事務局からの報告事項

（実施者） 国土交通省 霞ヶ浦河川事務所

○A区間の事業実施に係る報告について

A 区 間 平 面 図 S=1:500 (S=1:1500)

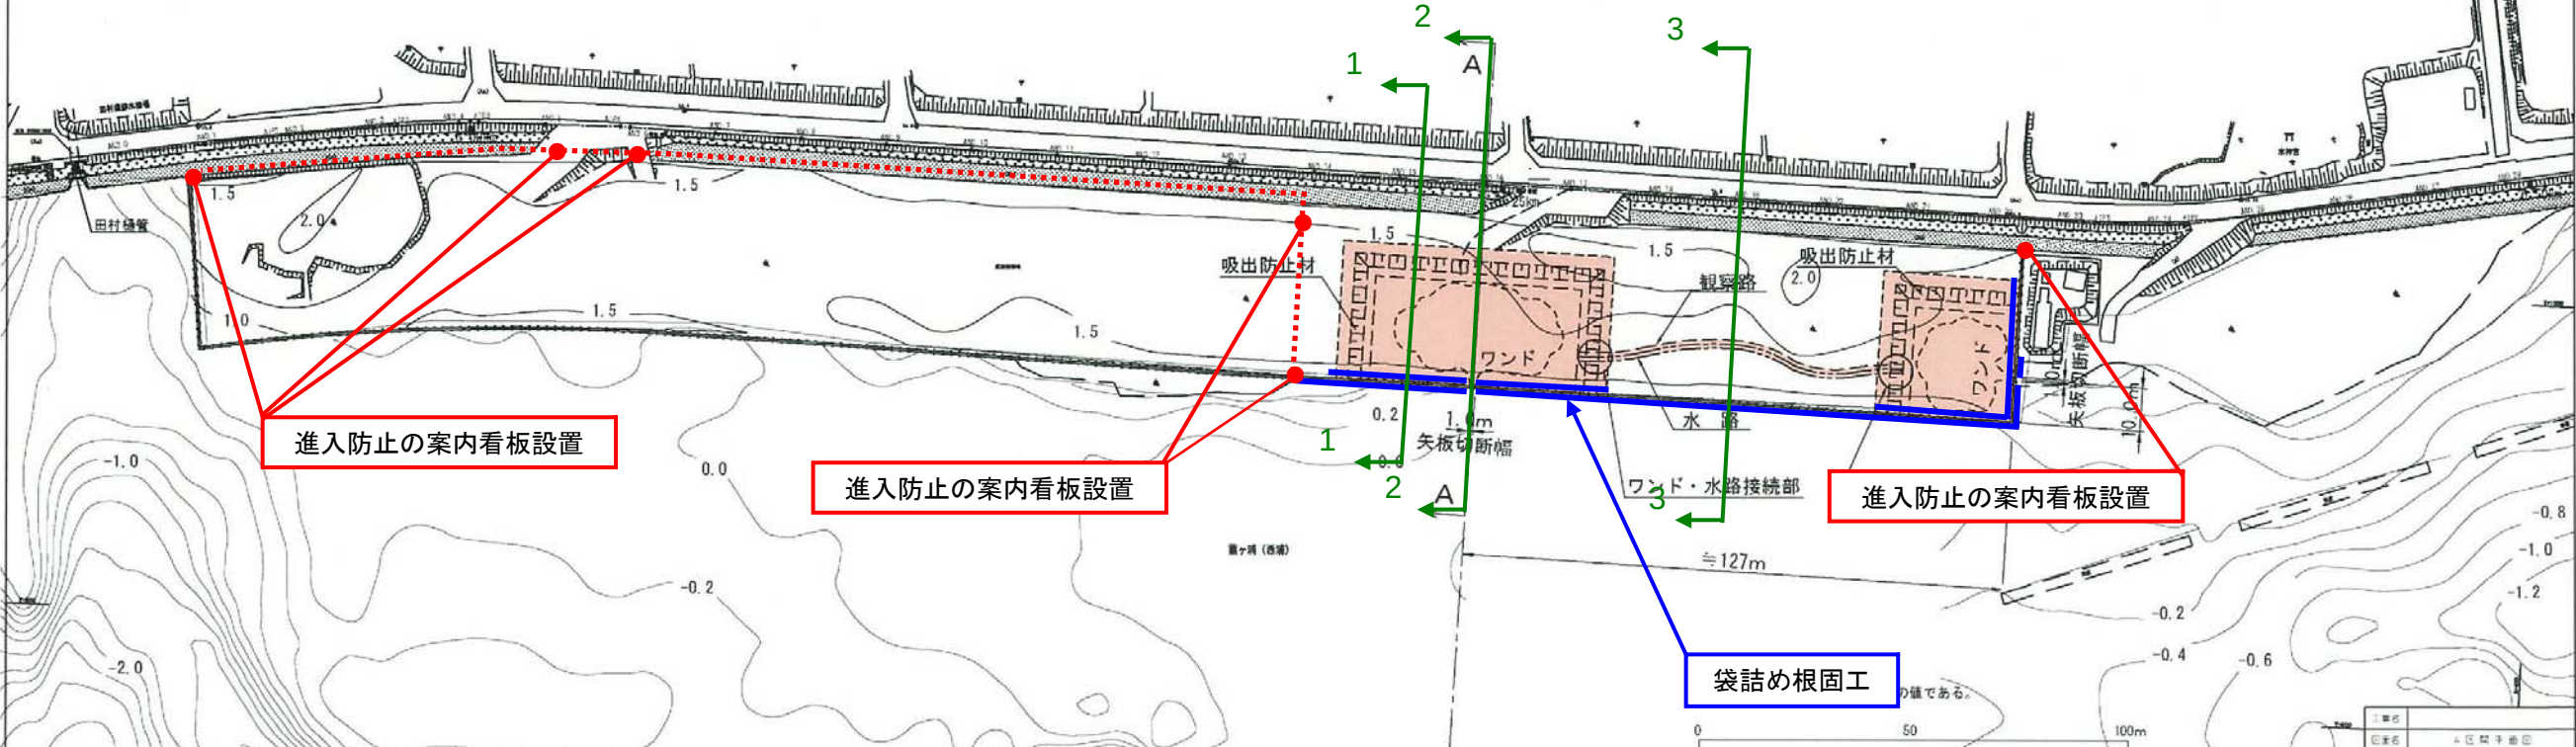
・最新のボーリングデータを用いて、A区間の工事中等における既設鋼矢板の安定性を確認したところ、矢板が安定しないという結果が得られたため、石やブロックで地盤を嵩上げる対策を講ずることになりました。
